2 dec 2022: REACTIE VWD (en op punt 'fietsstraat' en 'drempels' ook VVN) op gemeentelijke

Reactie op voorstel weginrichting Gastvrije Waaldijk Overbetuwe Verenigde Waaldijkers

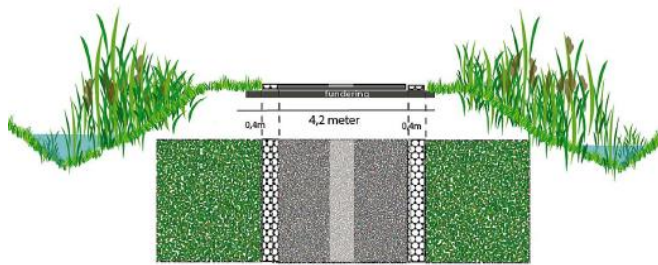
[VWD: In West-Betuwe wordt 4,20 juist als voldoende gezien voor passeren van twee auto's. Max 4,20 betekent ook dat je qua verharding niet breder komt dan 5 meter en dat is op sommige plekken al meer dan huidige verhardingsbreedte.

Volgens CROW inspiratiebladen dijkwegen en plattelandswegen is 4,20 meter ruim voldoende. Citaat: "Bij smalle dijkwegen met verblijfsfunctie (60 km/h) past een wegprofiel met een verhardingsbreedte van 3,3 tot 4,2 m".

Wegdrukken van fietsers gebeurt nu al in Nijmegen bij breedte 4,60 meter. Enige manier om dat te voorkomen is duidelijk wegregime en -inrichting 'auto te gast'.

In het plan is invulling gegeven aan de wens voor een smallere rijbaan (van 4,60 meter naar 4,40 meter). Door de Verenigde Waaldijker wordt voorgesteld wordt een nog smallere rijloper toe te passen van maximaal 4,20 met breed. Dit is vanuit verkeerskundige overwegingen onwenselijk.

Er is in het plan gekozen voor 4,40 meter, omdat deze breedte zorgt voor een snelheidsremmende werking voor auto's (bij het passeren van 2 auto's moet men gebruik maken van de grasbetonstrook/waalband), maar tegelijkertijd wel voldoende breedte biedt voor het veilig passeren van 2 fietsers en een auto. Bij een smaller profiel moeten fietsers achter elkaar gaan rijden, wat het comfort en de 'gastvrijheid' voor de fietsers vermindert.
